ПАСПОРТ ДОСТУПНОСТИ
№ 877
объекта социальной инфраструктуры (ОСИ)
МБДОУ № 20

адрес объекта: ***г. Ростов-на-Дону, ул. Вятская, 37***

ПАСПОРТ ДОСТУПНОСТИ
объекта социальной инфраструктуры (ОСИ)
№ 877 от 20 ноября 2024 г.

АКТ ОБСЛЕДОВАНИЯ №1
объекта социальной инфраструктуры

Фото № 13. Порог в дверном проеме

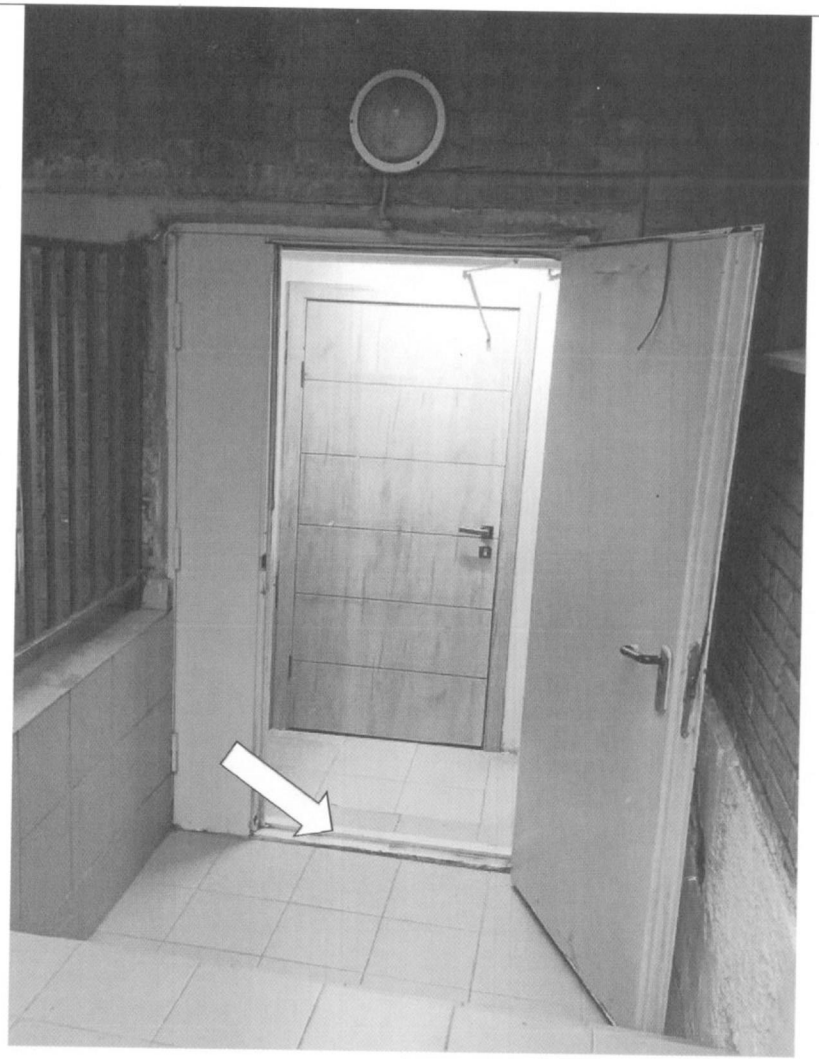
Фото № 14. Тактильная разметка по пути движения. Перепад высоты в дверном проеме. Дверной проем контрастно не маркирован

План 1 этажа

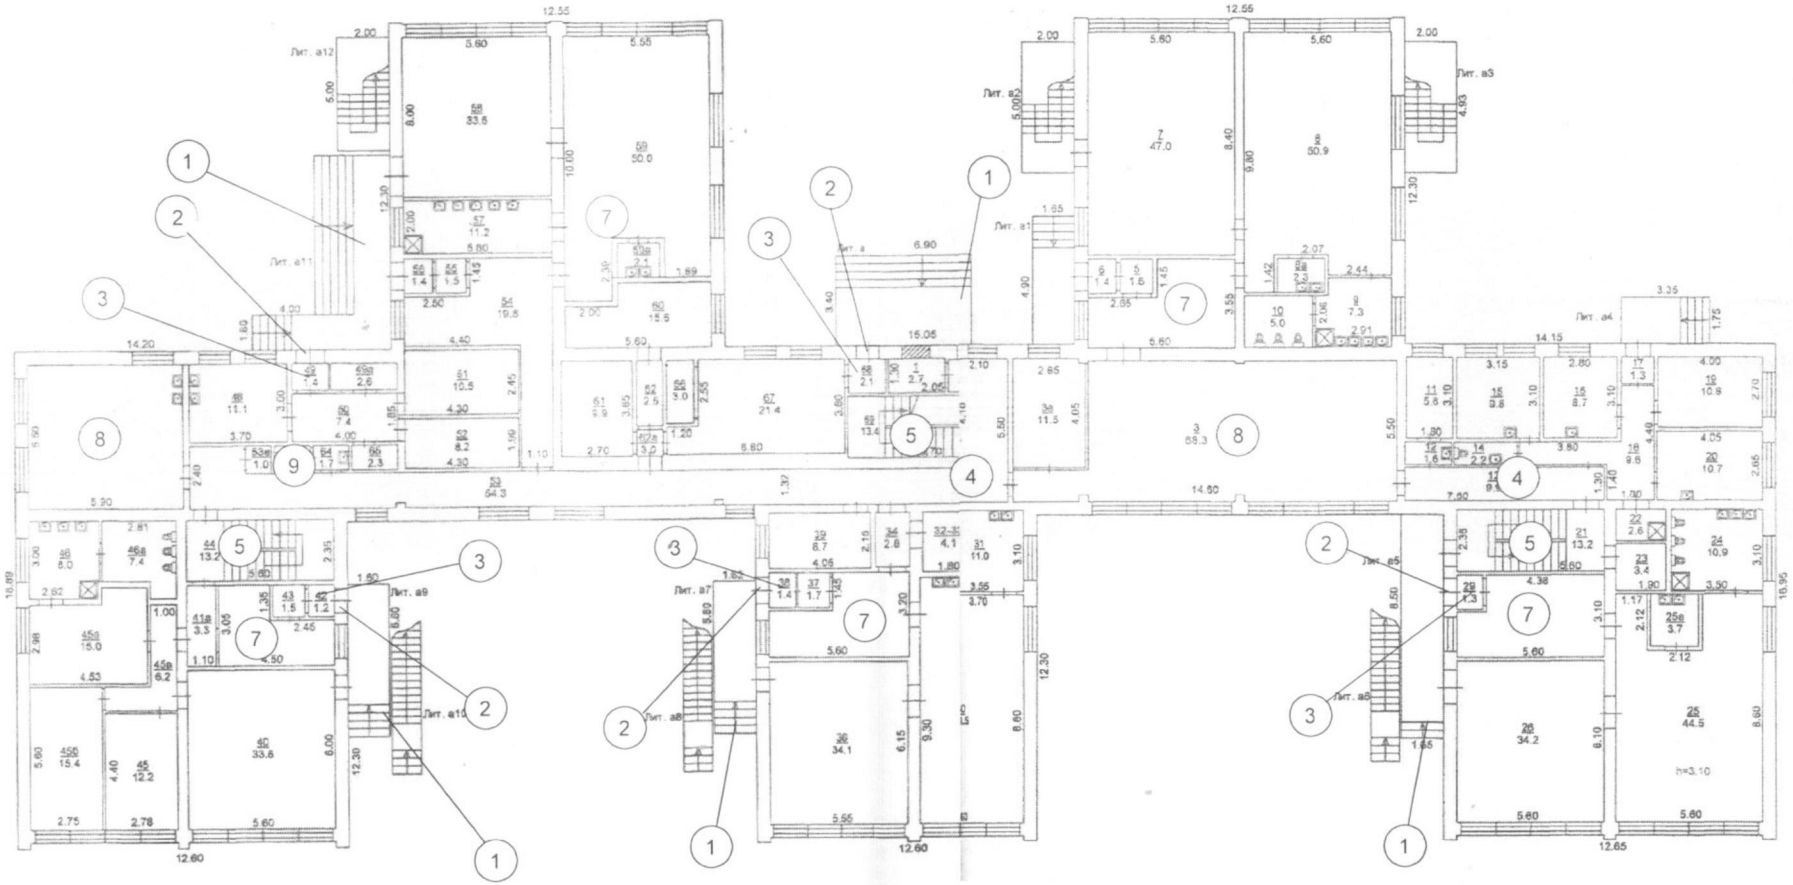
2.	Вход (входы) в здание	*ВНД (К,С), ДУ (О), ДЧ-И (Г,У)*	*1,2,3*	*7,8,9,10,11,12,13*
3.	Путь (пути) движения внутри здания (в т.ч. пути эвакуации)	*ВНД (К,С), ДУ (О), ДЧ-И (Г,У)*	*4,5,6*	*14,15,16,17*

4.	Зона целевого назначения здания (целевого посещения объекта)	*ВНД (С),ДЧ-И (К,О,Г,У)*	*7,8*	*18,19*
5.	Зона целевого назначения здания (место приложения труда)	-	-	-

6.	Санитарно-гигиенические помещения	*ВНД (К,О,С), ДЧ-И (Г,У)*	*9*	*20,21,22*
7.	Система информации и связи (на всех зонах)	*ВНД (С),ДУ (К,О,Г,У)*	-	-
8.	Пути движения к объекту (от остановки транспорта)	-	-	-
